番号	質問項目	質問内容	回答
1	P1	P.1 解説8行目 「システムキッチン本体で区画するなど範囲が限定されているもの」とあるが、吊戸棚がないペニンシュラ型システムキッチン（床に固定されたものに限る）はこれに該当するとしてよいか。	利用が調理のみと、他の部分と明確に区画されていれば、吊戸棚の有無に左右されるものではない。具体的に当たっては各申請先と協議されたい。
2	P19	主要構造部を準耐火構造とした共同住宅について、外廊下部分のほり・柱・床もボード等の防火被覆は必要か。	外廊下部分のほり・柱・床については主要構造部に該当するので、告示に基づき所要の防火被覆が必要となる。
3	P53	①物品販売業を営む店舗で、5階に売場があり、6階以上の階（14階まで）には店舗以外の用途が入る建物で、階段が上まで通じている場合、6階以上も特別避難階段の構造としなくてはならないか。 ②他の部分で直通階段の数が要件を満たしている場合、5階と6階の間に耐火構造の壁（防火設備）を設け、部分階段とすることは可能か。（5階までを特別避難階段）	① 貴見のとおりである。 ② 任意に設けた階段でも原則直通階段となる。よって階段の途中に、避難上支障がある壁や防火設備を設け、部分階段とすることはできない。
4	P82	①1行目「住宅又は長屋の住戸のみが・・・」の「住宅」に共同住宅は含まれているのか（木造2階建て延面200㎡以下の共同住宅に平12建告1436第四イの適用は可能か）。	含まれない。よって記載の告示適用はできない。 なお共同住宅の住戸にあつては、令第126条の2第1項第一号の規定の適用により床面積が200㎡以内で準耐火構造の床若しくは壁又は防火設備で区画すれば、排煙設備の適用は除外される。
5	P96	図に表記されている「進入可能」の解釈があいまいである。窓先空地のような、ある程度の中が必要なものか。バルコニー側は、都内であれば窓先空地があるので問題ないが、廊下や階段室はプラン上、隣地境界線ギリギリ（民法50cm程度）しか確保していないケースが多い。その場合でも「進入可能」かどうか判断が困難である。	そもそも進入口は、道又は道に通ずる4m以上の通路等に面していなければならない。 このページは、昭和46年12月3日住建発85号に基づき、(1)～(4)の住棟タイプにおいて、①～③までのいずれかを經由して各住戸へ進入できれば、その他の外壁面には代替進入口は不要としたものである。 なお、代替進入口の「進入を妨げる構造」はP99を参照のこと。

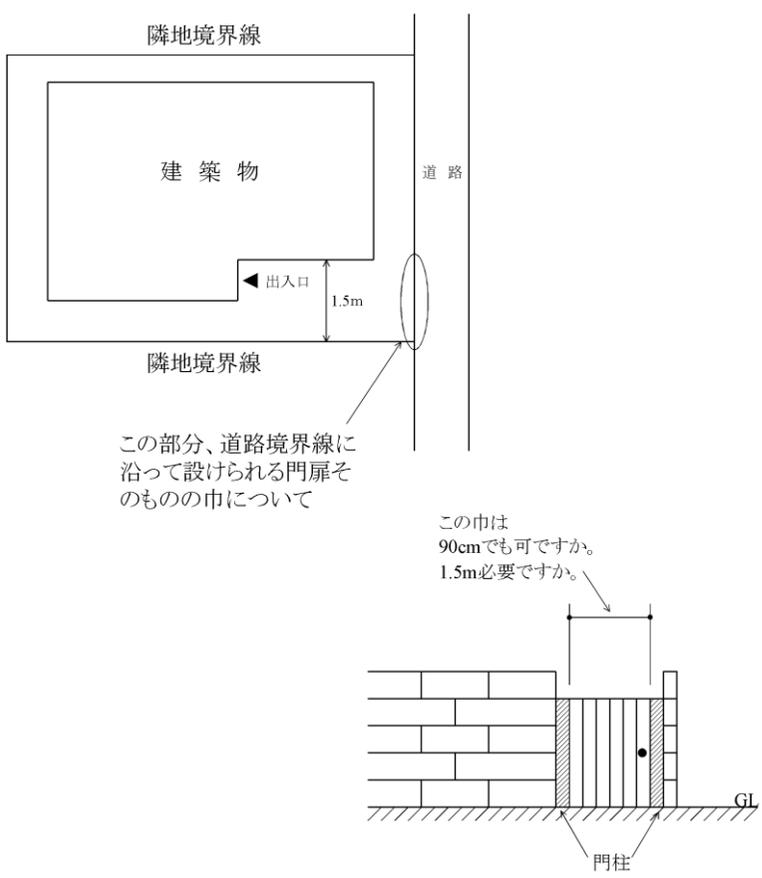
番号	質問項目	質問内容	回答
6	P99	<p>共同住宅の場合、階高の関係上、代替進入口の窓は下枠 900 ぐらいのところで設置となり、その結果転落防止のバー（金物）は下図の位置になってしまう。これは「進入をさまたげるもの」の中の手すりに該当してくるのか。</p>	<p>原則、破壊の容易な木製手すり以外のものは「進入をさまたげるもの」に該当する。具体にあたっては、各申請先(所轄消防機関含む)と相談されたい。</p>
